**OGGETTO: Piano attuativo in variante al PGT denominato “APC 11” per la riqualificazione via Matteotti 25-31 - Verifica assoggettabilita' a valutazione ambientale strategica (art.12 del d.lgs. 152/2006) e valutazione di incidenza (art. 5 del dpr 357/1997): ELEMENTI CONOSCITIVI E VALUTATIVI AI FINI DELLA VERIFICA DI ASSOGGETTABILITÀ A VAS.**

In relazione al Rapporto preliminare per la procedura in oggetto presentata dai tecnici incaricati dalla Enrico Colombo spa si presentano di seguito le osservazioni di Legambiente.

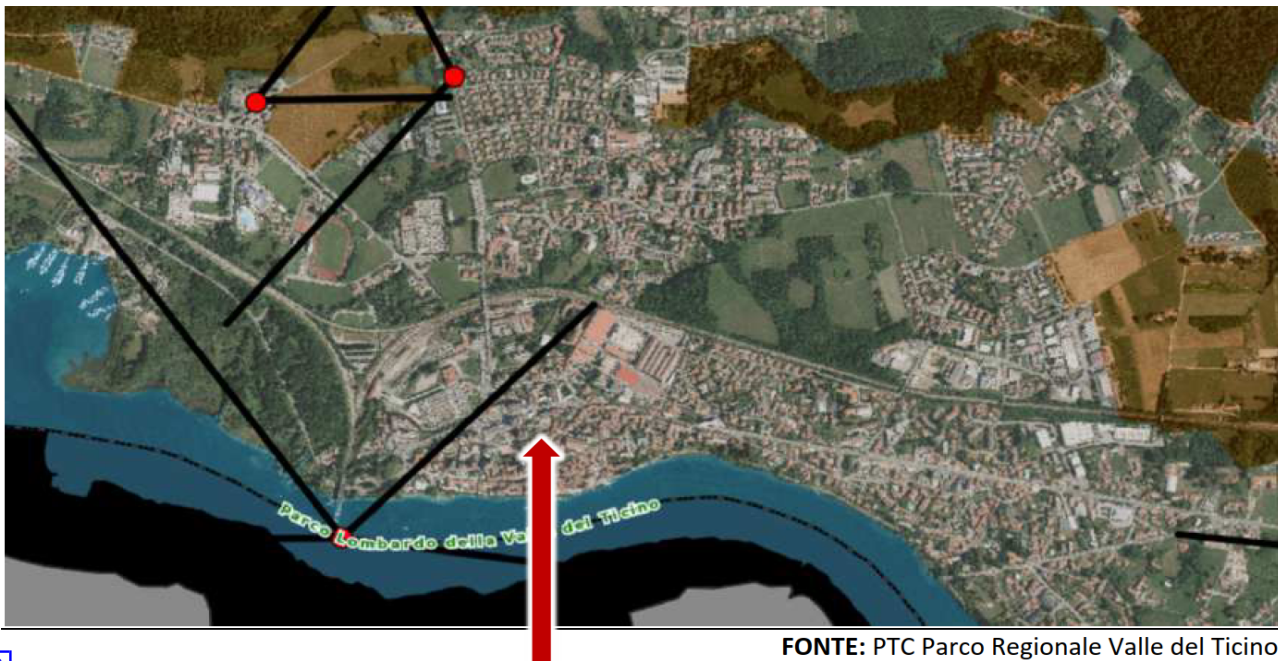
RVVAS 3.2 Pag. 27-28: PTC Parco Ticino Il testo richiama, banalizzandoli, i "coni visuali" del PTC Ma le immagini riprodotte ne evidenziano invece l'impatto frontale sull'emergenza della Tower: "Si evidenzia l'individuazione di coni ottici e visuali prospettiche che dall'asta fluviale del Ticino si rivolgono in direzione delle sponde di Sesto Calende, includendo solo marginalmente il tessuto consolidato e il centro storico".

Immagine estratta da *webgis*, utilizzata nel RVVAS a pagina 27

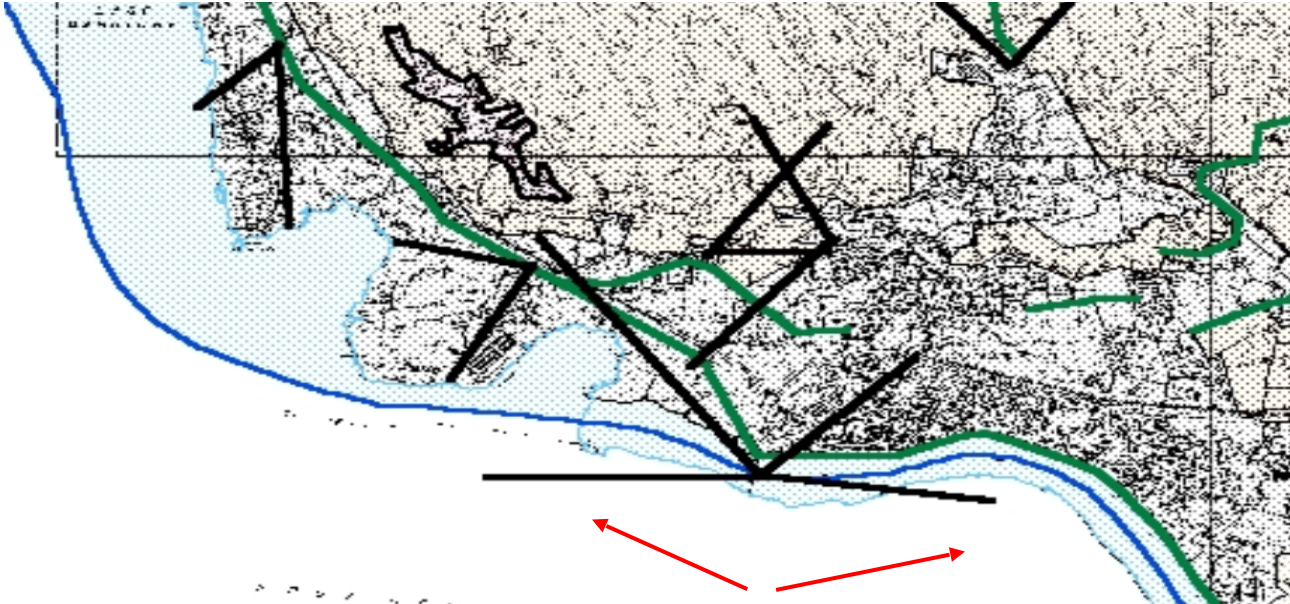
In particolare si segnala che la considerazione di cui sopra potrebbe essere dovuta a un fraintendimento della direzione dei coni visuali da parte dell'estensore del Rapporto di Verifica VAS, che utilizzando un sistema di consultazione *webgis* ha estratto un'immagine, che nasconde con scritte e una retinatura nera le linee dei coni sul lato piemontese del ponte, facendo intendere come sembra affermare la frase, che il cono visuale sia dal ponte verso la sponda lombarda, e tocchi solo marginalmente il centro abitato.

In realtà verificando l'elaborato originale del PTC pubblicato sul sito del Parco, è evidente che i coni visuali siano due, sui lati del ponte, e intendano tutelare la vista da un lato verso il lago, dall'altro verso il fiume. Al centro esatto di questa vista c'è il campanile di Sesto, e di conseguenza la torre che si pretenderebbe di costruire in adiacenza. Dato che sul ponte transitano i turisti (di tutto il mondo) diretti al Lago Maggiore in treno e in auto, anche in questo caso si tratta di impatto sovralocale, come quello illustrato dal rendering lato Piemontese; non a caso il parere del Parco del Ticino richiamato in premessa esprimeva perplessità circa l'altezza della torre e la sua vicinanza al fiume e al centro storico.
